# Boletín de Producto

WIX WL10025

OE OX 813/1  
BMW 11428575211

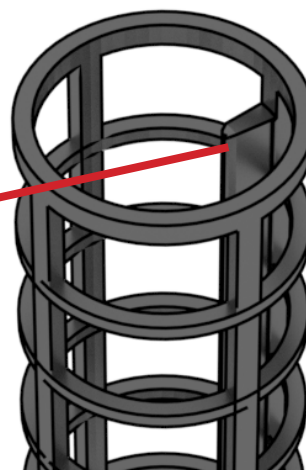
WIX WL10025 no es un filtro de reemplazo apropiado para las aplicaciones que utilicen el filtro de equipo original (OE por sus siglas en inglés) OX 813/1. El OX 813/1 tiene una pestaña de alineación dentro del tubo central del filtro. La pestaña se encaja en una ranura en la cámara de aceite asegurando la alineación adecuada durante la instalación del filtro. WIX WL10025 no tiene la pestaña de alineación y se puede instalar incorrectamente, lo que da como resultado una baja presión del aceite durante la operación del vehículo.

Cubierta de Filtro

Lengüeta de Alineación de  
Tubo Central

**El filtro de reemplazo correcto para el OE OX813/1 (BMW 11428575211) es el próximamente disponible WIX WL10358.**
